NVEs uttalelse - Offentlig ettersyn - Detaljregulering for boligområde på Hon nordre - Indre Østfold kommune

Indre Østfold - Uttalelse til høring av detaljregulering for Hon nordre

Uttalelse – høring og offentlig ettersyn – detaljreguleringsplan for Hon nordre, gbnr. 60/2 mfl. – planID 0124_20180007 – Indre Østfold kommune

Indre Østfold kommune - uttalelse - offentlig ettersyn - detaljregulering - Hon Nordre - Gbnr 60/2 - 59/27 med fler

Situasjon ved dagens regulering som mer enn halverer tomtas areal

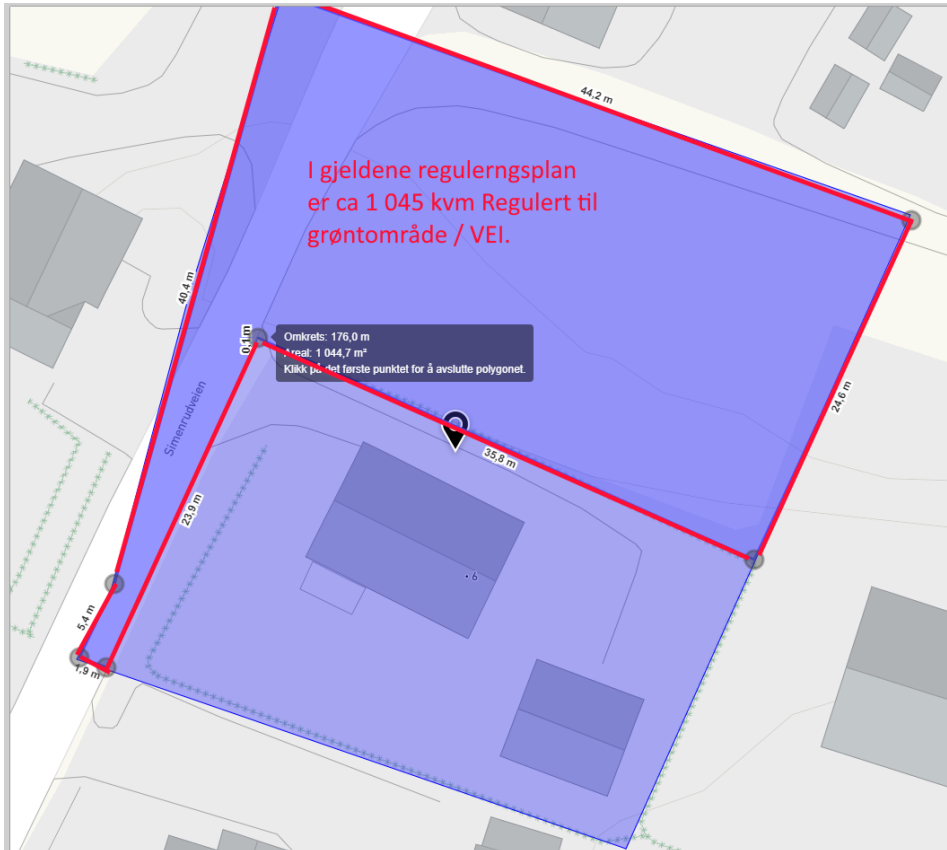
Min eiendom 59/26 vil etter denne planen ha 2 reguleringsplaner som legger føringer for hver sin halvpart av tomten. Det anmodes om at hele 59/26 innlemmes i den nye planen med minst de bestemmelser som er for BSF3, da dette vil virke mindre forvirrende og få en lik regulering på tomten. Vil mene at dette er en såpass liten endring og trolig ikke kan medføre mye ekstra arbeid, samtidig som det blir helhetlige rammer på min tomt.

Innenfor felt BSF3 tillates oppført frittliggende småhusbebyggelse, tomannsbolig og hus i kjede. Dersom bredden på Simenrudveien økes som vist i forslag til omregulering, er det et sterkt ønske å justere til BYA = 30% da dette kan gi noe større fleksibilitet i prosjekteringen, samt kompensere for areal som tas til

Dersom veiløsningen blir som vist i forslag til reguleringsplan, hvordan vil jeg som eier kompenseres for dette?
